OGGETTO: Richiesta integrazioni del 25.09.2024 - protocollo: 25/09/2024.1066001.U. - PUNTO 9 IMPATTO ACUSTICO

Fig. 5- Isolivello livelli sorgente specifica, h= 4m

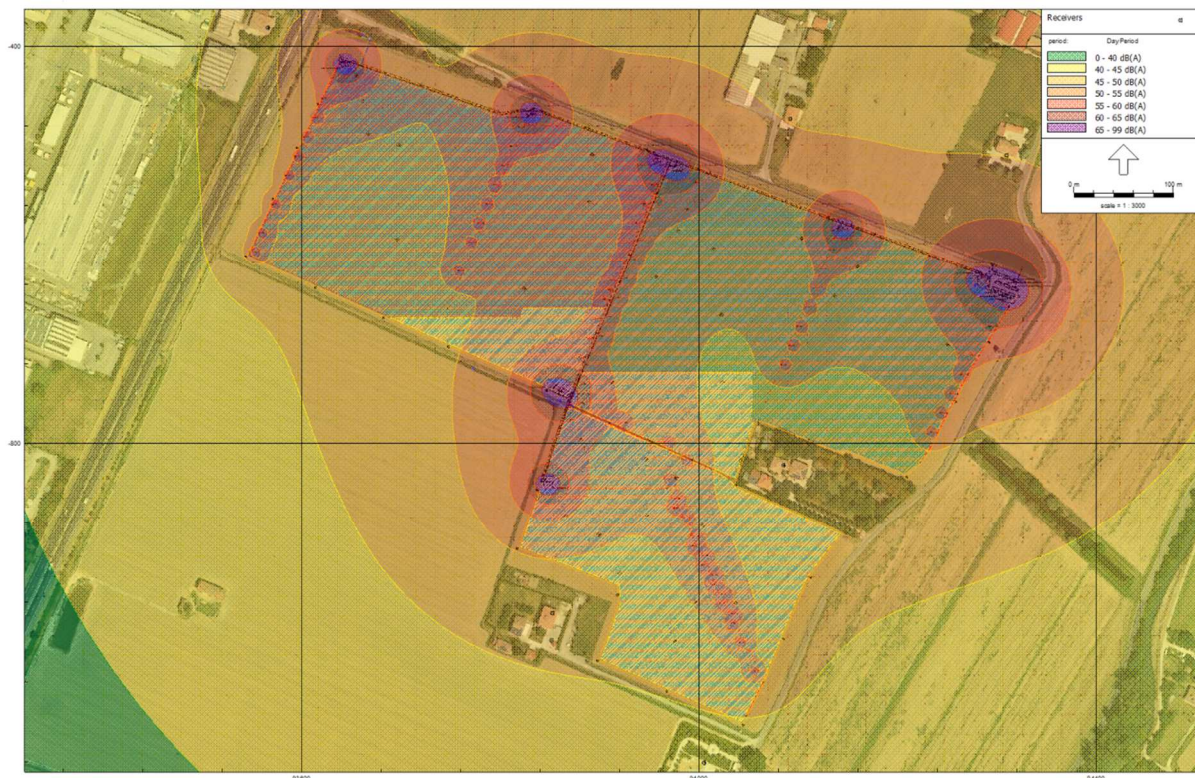
A chiarimento di quanto specificato si riporta di seguito la tabella con i livelli calcolati presso i medesimi ricettori individuati in planimetria di figura 5 pag. 13 che si riporta di seguito per chiarezza.

I livelli sonori calcolati nei punti ricettori indicati, a 1,5 m dal suolo risultano essere:

<i>Punto di misura</i>	<i>Lp [dB(A)]</i>	<i>Classe</i>	<i>Distanza sorgente più vicina [m]</i>
R1	48,9	III	78 m
R2	42,0	IV	311 m
R3	44,1	III	86 m
R4	47,4	III	121 m
R5	48,4	IV	78 m

R6	47,3	III	141 m
R7	50,2	III	112 m
R8	50,1	III	122 m

*In R5 e R6 il superamento è imputabile al rumore residuo associato alla vicina autostrada e non alla sorgente specifica in esame, come desumibile dalle misure del clima ante operam

Alla luce di quanto sopra è possibile concludere che rimangono invariate le conclusioni indicate nella relazione di valutazione impatto acustico.
